# 女川原子力発電所 周辺監視区域境界変更に伴う 原子炉施設保安規定変更認可申請について

2022年7月20日  
東北電力株式会社

# 1. 周辺監視区域境界変更の概要(1/2)

図1 作業用地および周辺監視区域境界変更範囲

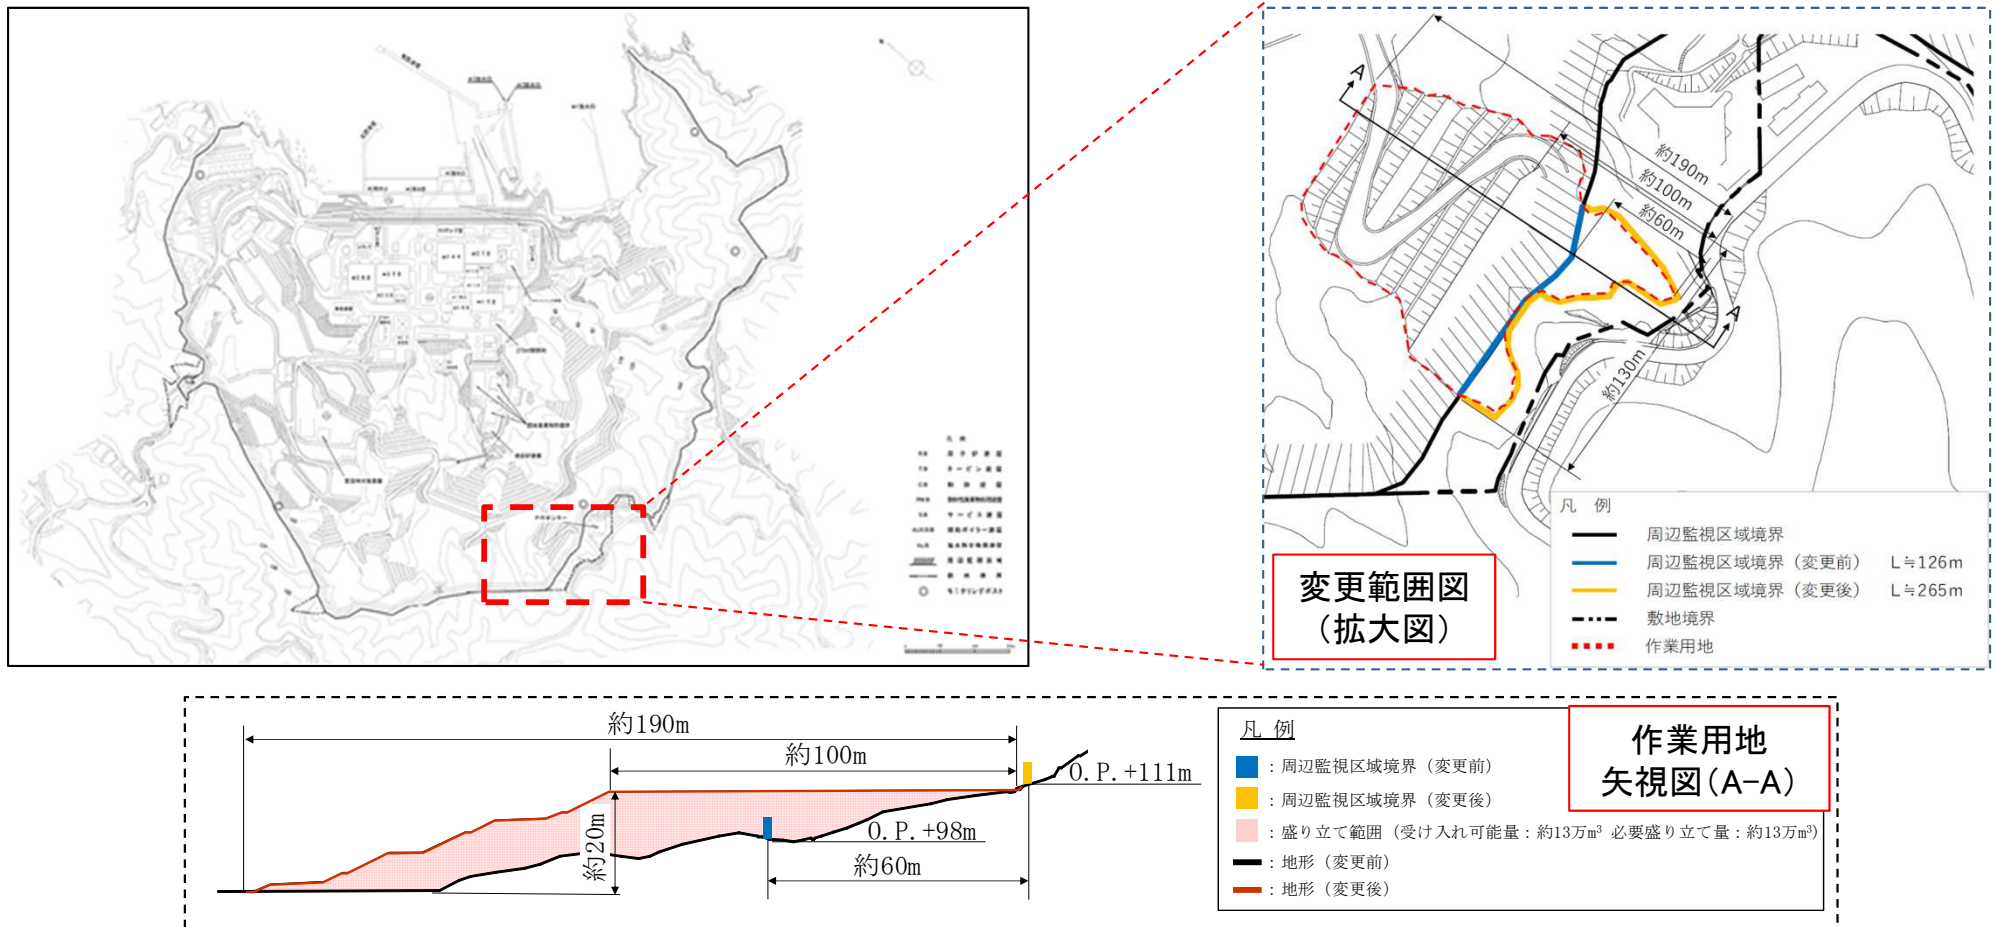
- 新規規制基準適合に係る工事に必要な作業用地の確保のため、周辺監視区域境界の一部変更を計画している。\*
- このため、女川原子力発電所原子炉施設保安規定に定める周辺監視区域境界図の一部を変更する。(図1)  
 ※工事計画認可で安全対策工事の詳細が明確になり、設置変更許可段階での想定より工事物量が増加したことに伴い、掘削により発生する土砂の盛り立てを行うための作業用地を確保する必要が生じた。従前の周辺監視区域内に確保することは難しいため、周辺監視区域境界を変更し作業用地を確保する。

図9 周辺監視区域境界変更の工事工程 (予定)

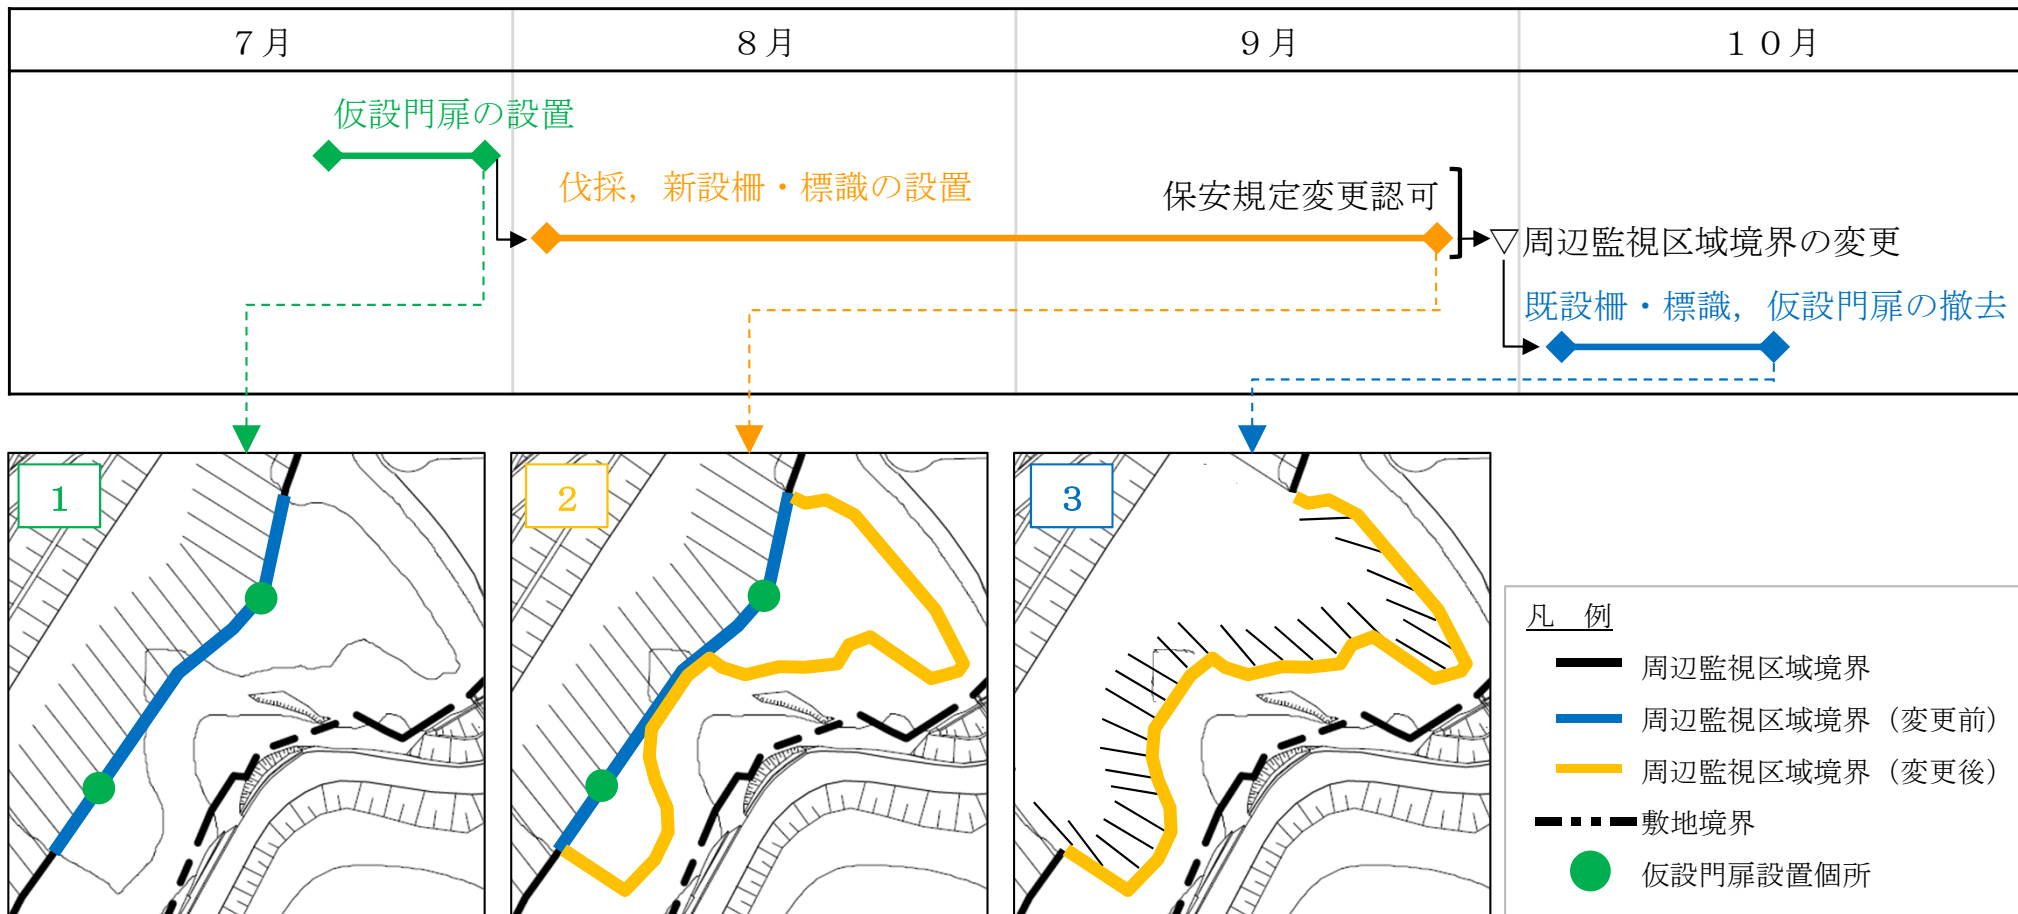
- 現在の周辺監視区域境界は、2つの谷が連続し、境界の外側は森林であるため、発電所敷地外からの立入りおよび作業が難しい地形である。よって、発電所側から工事するために、従前の周辺監視区域境界に仮設門扉を設置する必要がある。
- 仮設門扉の設置後、新設の柵および標識を設置し保安規定変更認可を受けた上で、周辺監視区域境界を変更する。(図9)

図10 仮設門扉設置平面図および追加措置 (工事中以外)

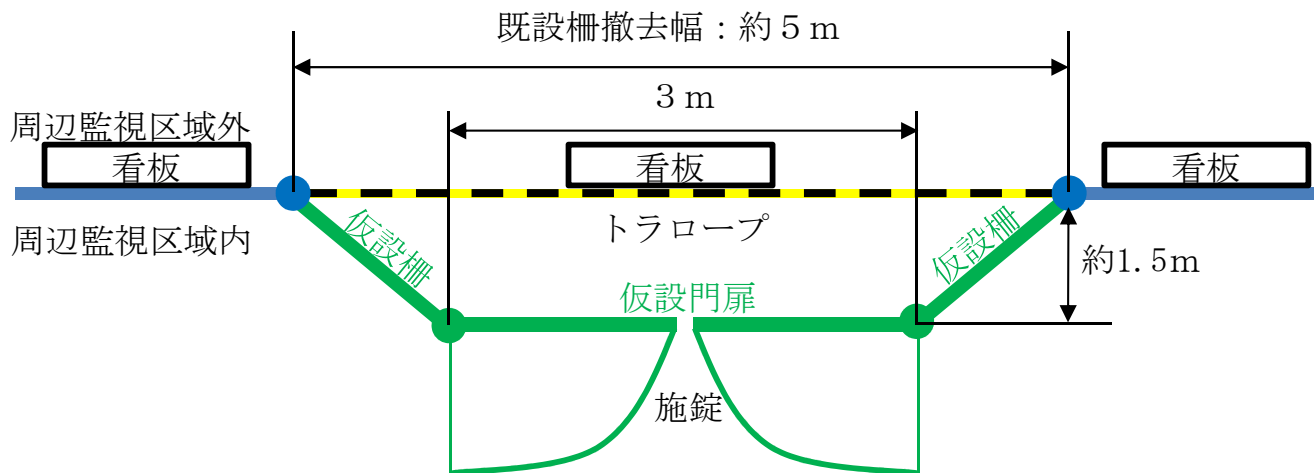
- 仮設門扉を設置するまでの期間の立入り制限措置を確実にするために、先に仮設門扉を設置し、既設の柵を撤去する。このため、仮設門扉は既設の柵よりも発電所側に設置される。(図10)
- 仮設門扉運用期間中は、従前の周辺監視区域境界の管理に加え、仮設門扉設置箇所には追加措置を講じ、業務上立入る者以外の立ち入りを制限する。(図10, 表6)

工事中 (日中)	工事中以外 (夜間・休日)
追加措置	<ul style="list-style-type: none"> <li>・ 専属の監視人を配置</li> <li>・ 仮設門扉の左右に看板を追加設置</li> </ul>	<ul style="list-style-type: none"> <li>・ 仮設門扉を施錠</li> <li>・ 仮設門扉の左右に看板を追加設置</li> <li>・ 周辺監視区域境界にトラロープおよび追加の看板を設置</li> </ul>
